インド国ムンバイメトロ 11 号線
建設事業
(協力準備調査 (有償))
スコーピング案

日時 2024 年 12 月 23 日 (金) 13 : 55 ~ 15 : 03

インド国ムンバイメトロ 11 号線建設事業
(協力準備調査 (有償))
スコーピング案ワーキンググループの論点

インド国ムンバイメトロ 11 号線建設事業
(協力準備調査 (有償))
スコーピング案

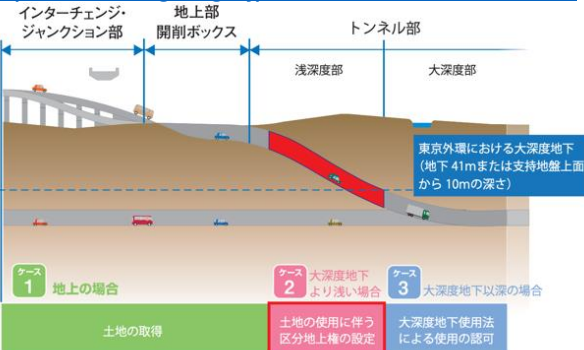
19.	P29	「現在建設中のムンバイメトロ 3 号線は全線地下区間のため、大量の掘削土が発生している。廃棄物は、MMRC によると、表 2.5.12 の通りその都度政府や民間人が所有する土地にその掘削土を運搬しており、当該地が満杯となった後は、また別の候補地に掘削土を運搬することで対応している。」とあるが、事前に掘削土量を試算し、必要な土捨て場計画を立てるべきではないでしょうか。（コ）	山岡 委員	準備調査段階では概略設計図が基本となるため、掘削土量は概算での算出となりますが、数量として算出可能です。準備調査では土捨て場や資材置き場等の場所・容量を確認し、DFR へ記載しますが、その後基本設計、詳細設計段階へ進むに連れ発生土量の予測値も確度が高まるため、その段階で改めて土捨て場計画の策定が行われる予定です。特に土捨て場の候補地選定については、施工開始までに 3-4 年を要するため、その間の土地利用の変更による候補地変更が生じることが多く、詳細設計段階や施工前において改めて選定が行われることとなります。また処理については、表 3.1.4 に示す通り、施工開始前において、「C&D Waste Management (2016)」にかかる環境許認可取得が必要となるため、許認可を受けた業者による運搬処分を行う等、同規則に従って施工業者が建設発生土処理計画書を作成し、州政府/地方自治体から承認

NO .	該当 ページ	事前質問（質）・コメント（コ）	委員名	回 答
				を受けた上で適切に処理を行う予定です。
20.	P29、P109、 P111	上記（No.19）に関連して、掘削土とその土以外の廃棄物は区別して処理計画を立て、処理する必要はありませんか。表 6.2.2 では、「工事中：ベースキャンプから一般廃棄物や尿尿が発生する可能性がある。供用時：駅から一般廃棄物や尿尿が発生する可能性がある」、表 6.2.3 では、事業関連施設（土取り場、土捨て場、建設ヤード）から「鉄くずやコンクリート残渣が発生する可能性がある。」の記載もあります。（質）	山岡 委員	掘削土とその土以外の廃棄物は区別して処理計画を立て、処理されることとなります。 具体には表 3.1.4 に示す通り、施工開始前/施工時/供用時において、「C&D Waste Management（2016）」及び「Hazardous and Other wastes (Management & Transboundary Movement) Rule (2016)」にかかる環境許認可取得が必要となるため、品目（掘削土、アスファルト、鉄くず、尿尿残渣等）に応じて許認可を受けた業者による運搬処分を行う等、同規則に従って MMRC/施工業者が廃棄物処理計画書を作成し、州政府/地方自治体から承認を受けた上で適切に処理を行う予定です。
